**INFORME N° 352-2018-SENACE-PE/DEAR**

**ASUNTO :** Evaluación del Quinto Informe Técnico Sustentatorio de la  
MEIA del proyecto minero Shahuindo, presentado por  
Shahuindo S.A.C.

**REFERENCIA :** M-ITS-00318-2018 (13.11.2018)

**FECHA :** Miraflores, 18 de diciembre de 2018.

Figura N° 03. Vista de planta de la cantera Karen y manejo de agua

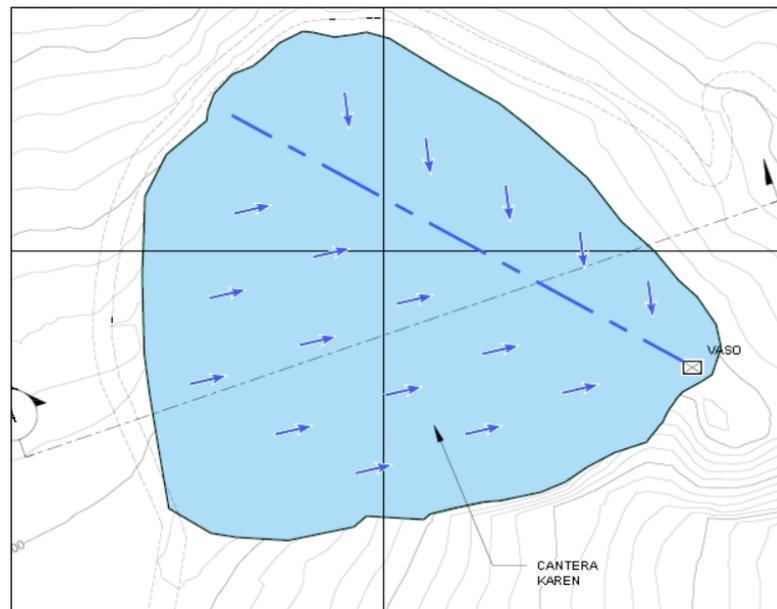
Manejo de agua.- Dada la configuración geométrica (explotación a tajo abierto) y ubicación topográfica de la Cantera Karen (se ubica en la cumbre cima de la montaña) se ha considerado que los bancos serán conformados con pendiente negativa derivando las aguas hacia el interior de la Cantera (parte baja) donde se habilitará un

vaso dinámico (poza de colección) y posteriormente será evacuada con camiones cisterna para su posterior tratamiento en la PLS2 y posteriormente en la PTAA Merinos, cuando la PTAA esté implementada. Es preciso aclarar que el presente objetivo no contempla la modificación de los volúmenes de vertimiento previamente aprobados; asimismo, indicar que en la medida que la cantera será explotada el vaso dinámico cambiará de ubicación dentro de la huella de la cantera, permitiendo almacenar el agua de lluvias sin generar descargas al medio. Este vaso tendrá una sección trapezoidal con talud  $z=0.5$ , y una capacidad de  $972 \text{ m}^3$  aproximadamente, se ubicará debajo del nivel del terreno y presentará un revestimiento de geomembrana de HDPE lisa ( $e=1.5 \text{ mm}$ ), el cual se encontrará anclado al terreno.

Respecto al manejo de agua de no contacto, se estima que esta fluirá hacia el risco natural (sur de la cantera); por lo tanto, no se estima la habilitación de cunetas de derivación. Para el control del polvo durante la operación de la cantera se realizará el control de velocidad límite de  $30 \text{ km/h}$  para todo tipo de vehículo y se realizará el riego del frente de trabajo durante la explotación. En el siguiente gráfico se presenta la vista de planta de la cantera Karen y el manejo de agua propuesto.
